Mission régionale d'autorité environnementale

**Avis délibéré en date du 26 juillet 2018
de la Mission régionale d'autorité environnementale d'Île-de-France
sur le projet d'aménagement du parc de loisirs « Napoléon »
à Marolles-sur-Seine (Seine-et-Marne)**

Périmètre de la ZAC du Moulin – Source : étude d'impact

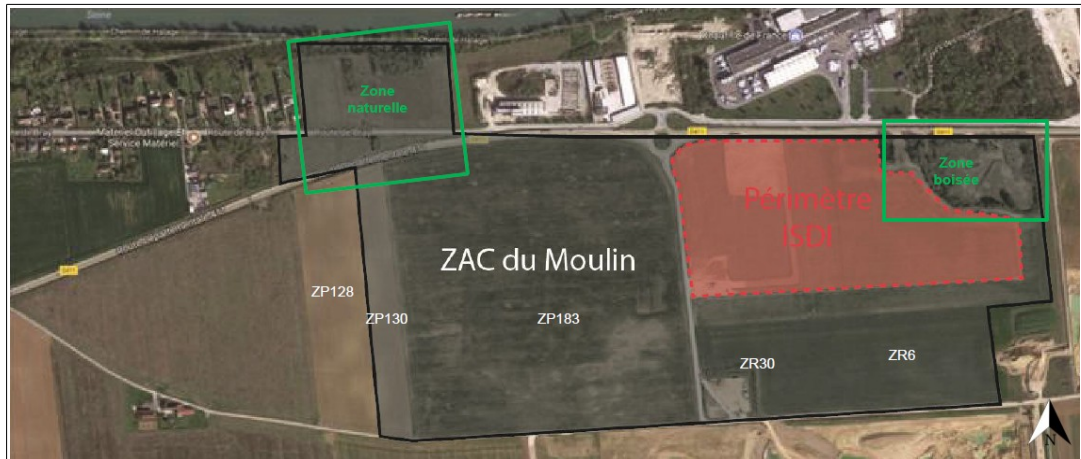
Son périmètre opérationnel (cf. figure suivante) comprend 51 ha de terrains au sud de la RD 411, destinés à l'implantation du parc de loisirs. Ceux-ci sont actuellement occupés par des zones d'exploitation de carrière (devant être ré-aménagées en vue d'un usage agricole), une zone de stockage de déchets inertes (périmètre d'installation de stockage de déchets inertes - ISDI) et au nord-est, par une ancienne zone d'exploitation de carrière aujourd'hui boisée.

Enfin, au nord de la RD 411, au sein du périmètre de la ZAC, une réserve foncière aujourd'hui constituée de bosquets, relie le parc de loisirs à la Seine.

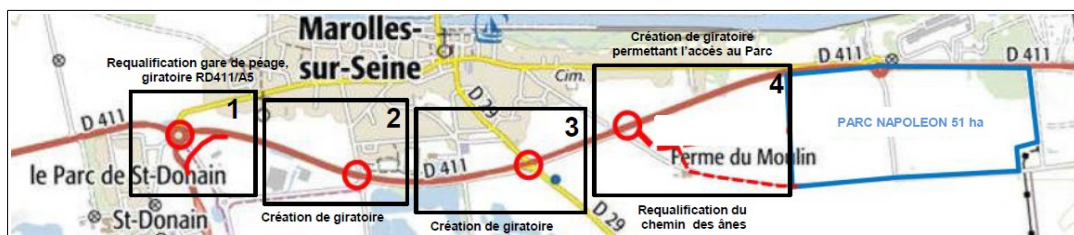
Une partie des terrains à l'ouest de la ZAC a été ré-aménagée en vue d'un usage agricole, après qu'une autorisation d'exploiter une carrière à ciel ouvert a échoué en 2015. En raison du projet, la partie sud-est de la ZAC, qui appartient à un périmètre d'autorisation d'exploiter en cours, fait quant à elle l'objet d'une modification du phasage d'exploitation et de ré-aménagement. Par ailleurs, les conditions de remblaiement de l'installation de stockage de déchets inertes (ISDI) doivent également être modifiées en raison du projet. Ces modifications entraînent une nette augmentation des cadences d'accueil des matériaux, qui mériterait d'être abordée au sein de l'étude d'impact.

Les modifications de phasage d'exploitation, de stockage et de ré-aménagement sont examinées dans le cadre de la réglementation relative aux Installations classées pour la protection de l'environnement (ICPE). Les nombreux documents fournis dans l'étude d'impact (pages 31-60) à ce sujet complexifient la compréhension du projet et mériteraient d'être synthétisés.
